Rodinný dům XXXXXXXXX a jeho zasažení bleskem.

Vypracoval Jan Hájek, posudek verifikovaný ESČR

Obrazová příloha - Posudek ESČR 2011/T1

Obr.4

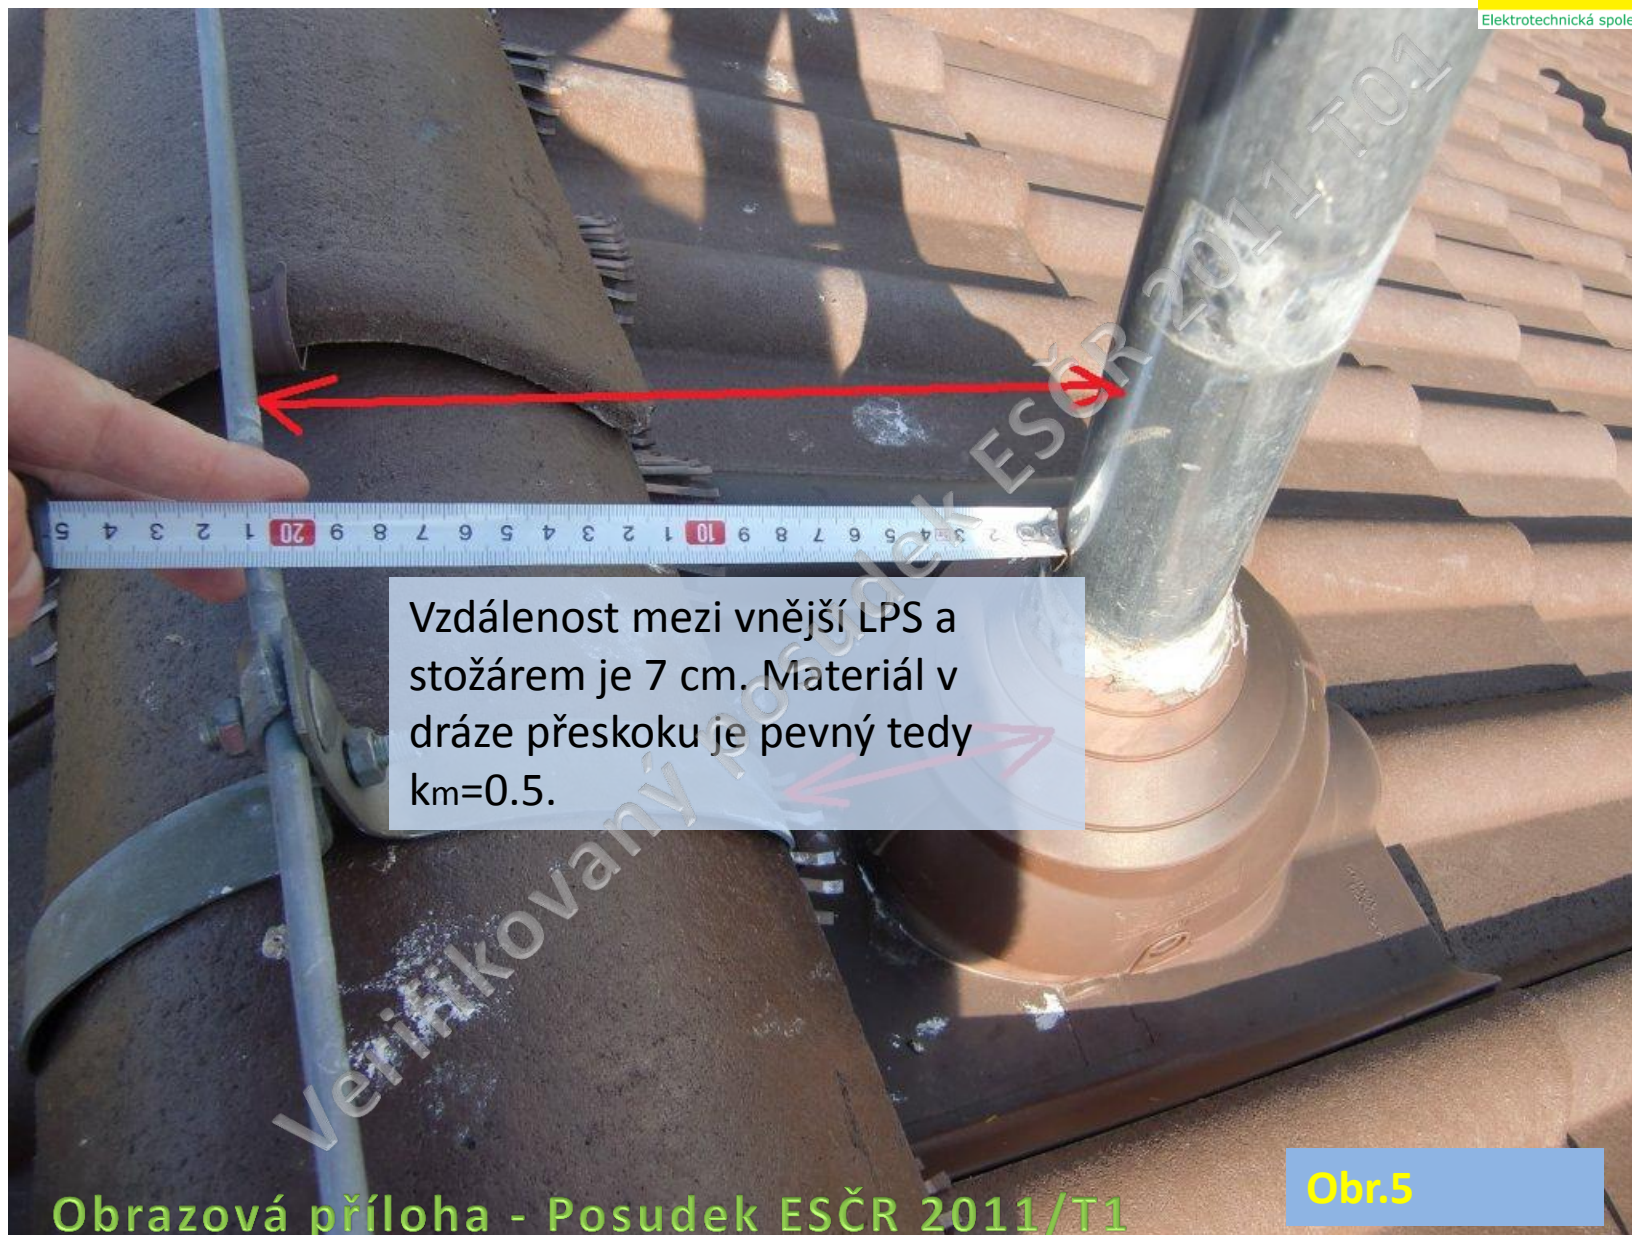
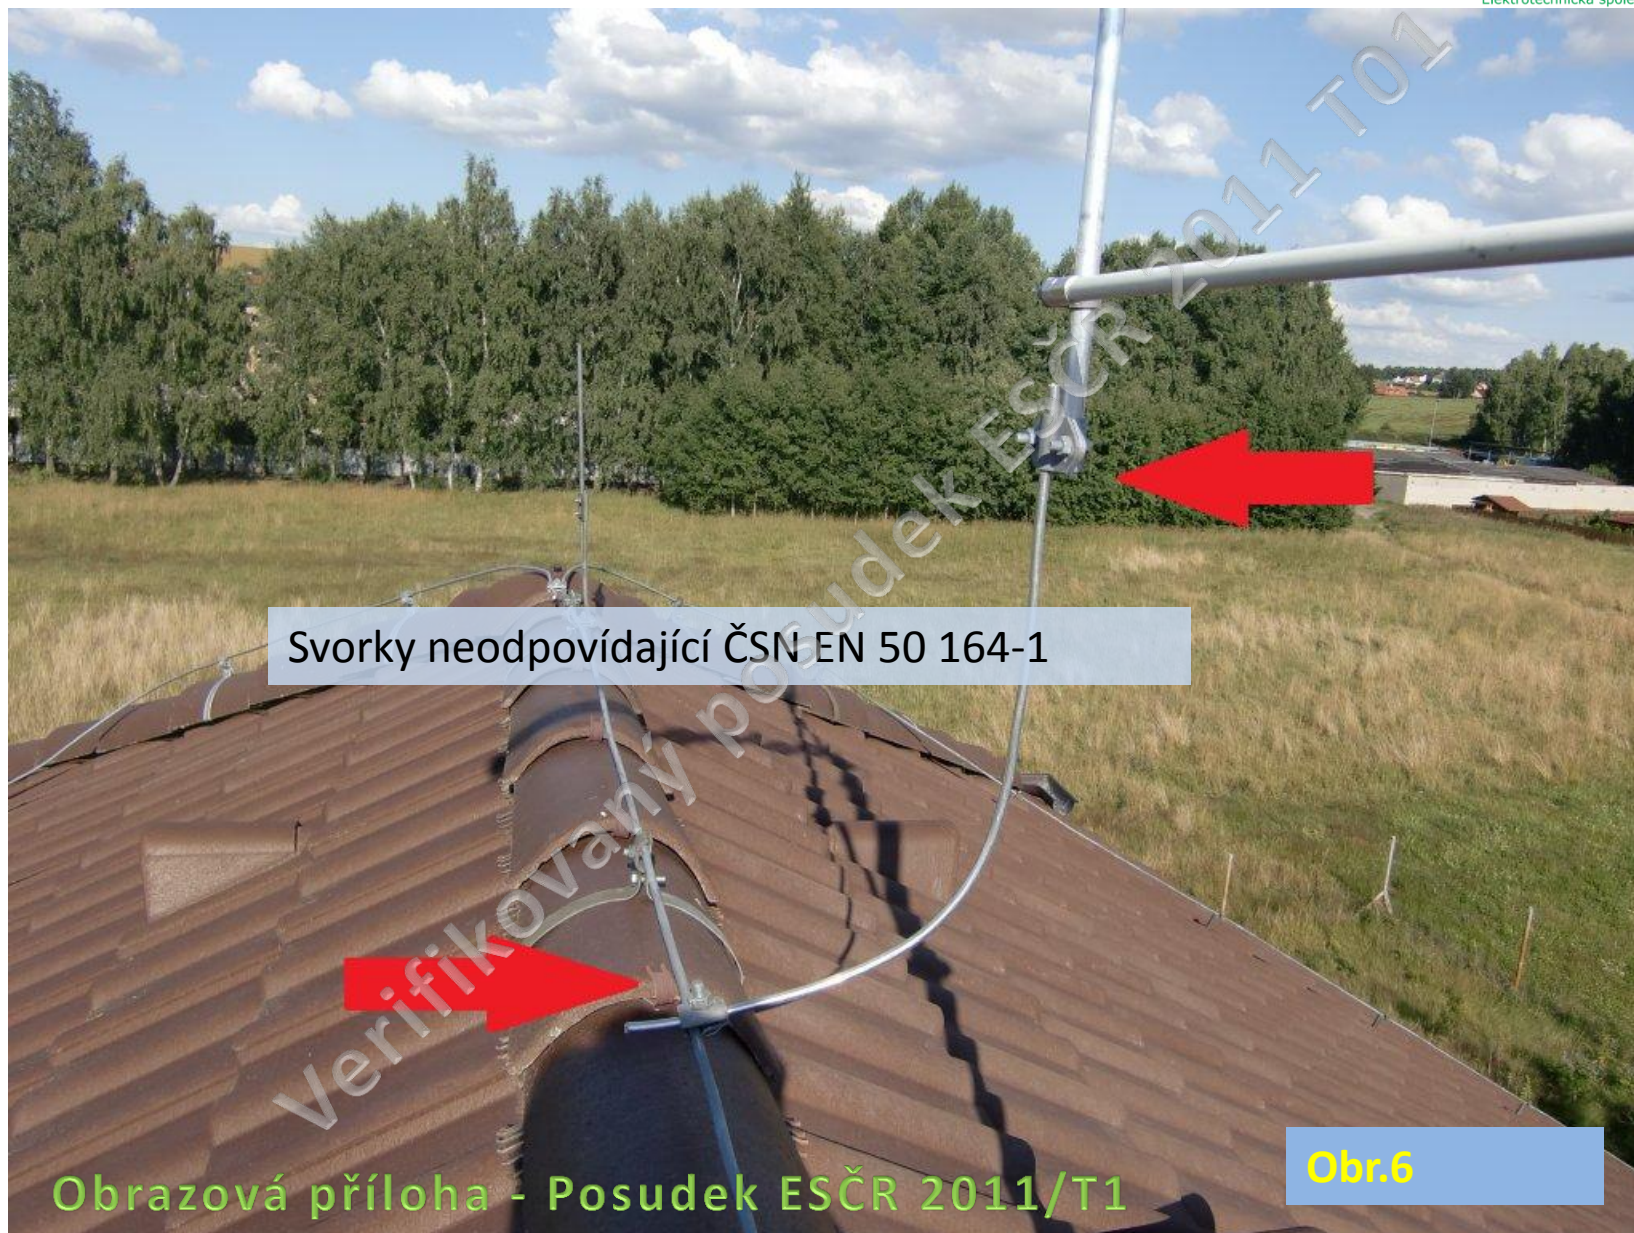
- Není proveden výpočet dostatečné vzdálenosti dle čl. 6.3 ČSN EN 62305-3.
- Ač neproveden výpočet dostatečné vzdálenosti s , je na anténě instalován pokus o izolovaný hromosvod, délka tyčí neznámého koeficientu K_m (viz. čl. 6.3 ČSN EN 62305-3) byla cca 68 cm. **(obr.4)**

- Celá konstrukce na stožáru nemá jasně deklarovanou odolnost proti očekávané rychlosti větru, ani montážní firmou, ani výrobcem. Pro konstrukce na střeše chybí statické výpočty. **(obr.4)**

Obr.9

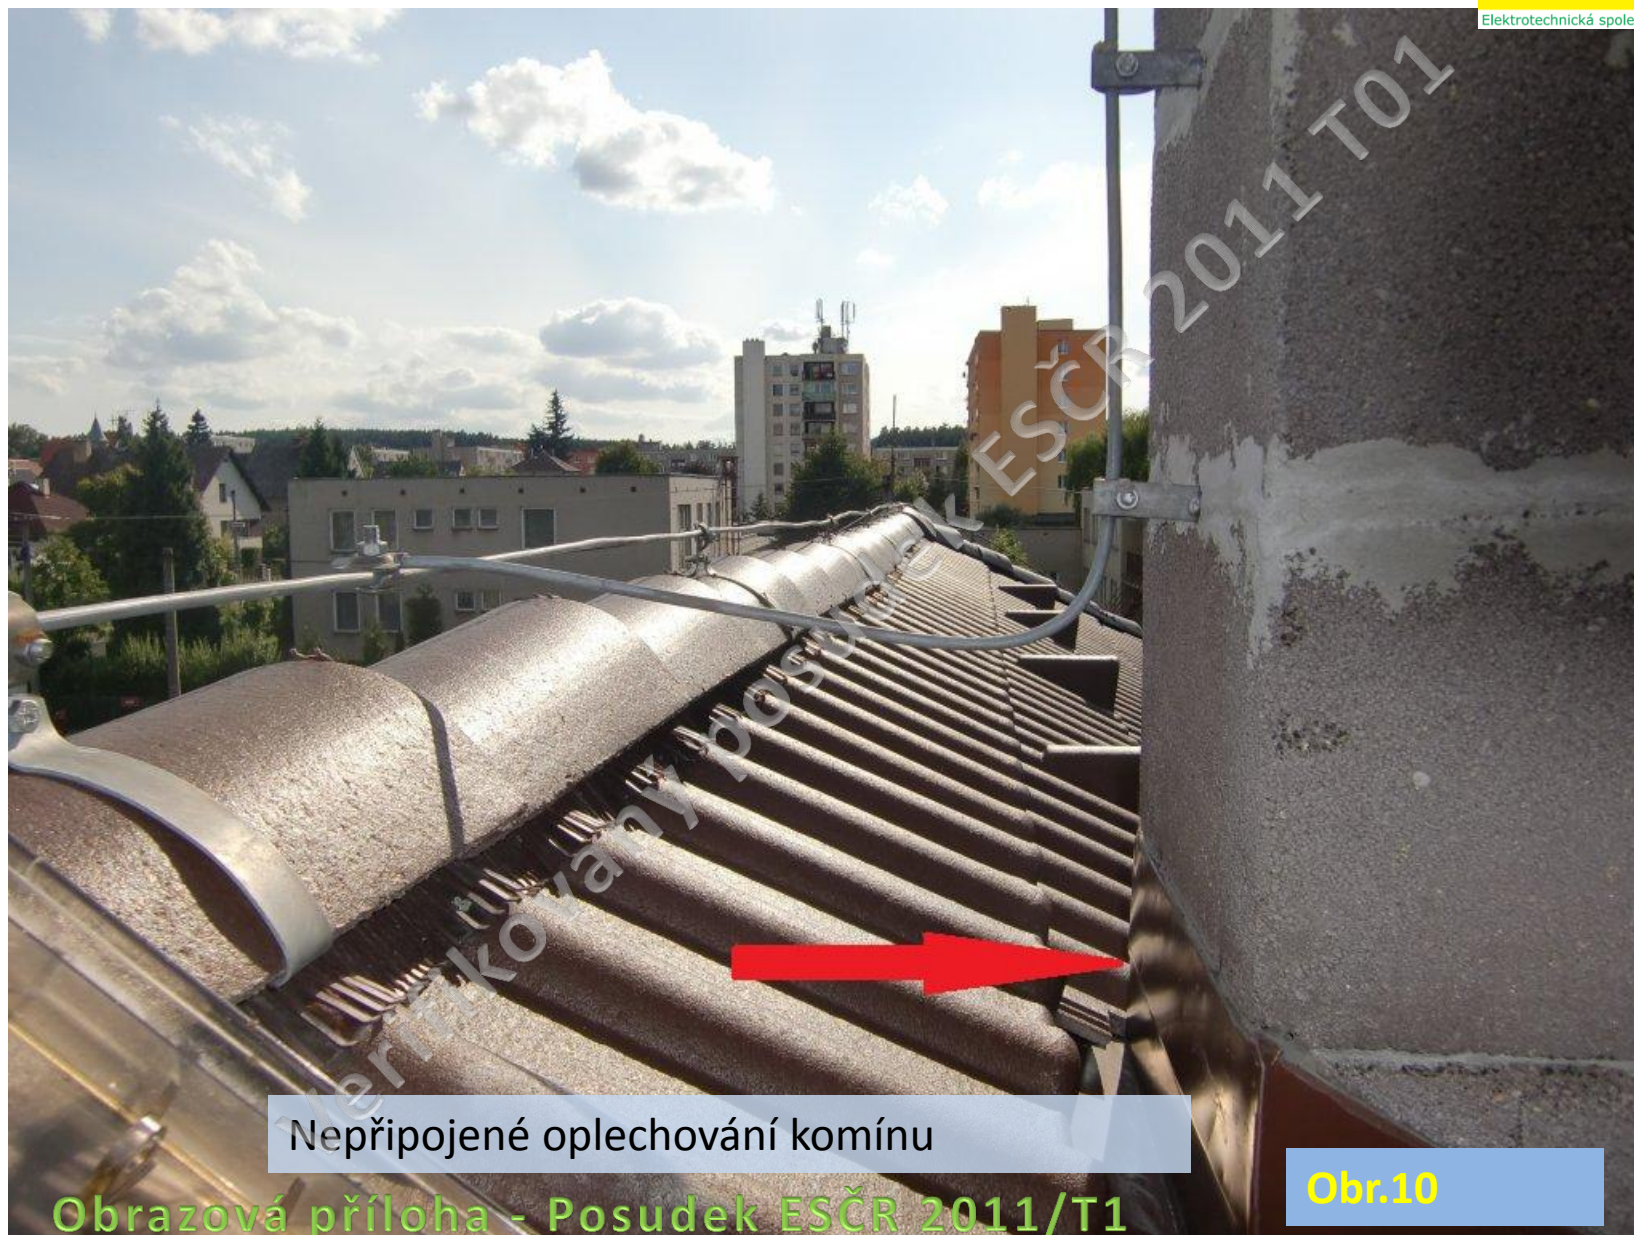
- Svorky na jímací tyči a jejím připojení k jímací soustavě nenesou označení výrobce a nejsou tedy v souladu s požadavky ČSN EN 50 164-1. Není pravděpodobné, že by podle této normy byly odzkoušeny a splňovaly na tomto místě vyžadované požadavky třídy H. **(obr.7,8,9)**
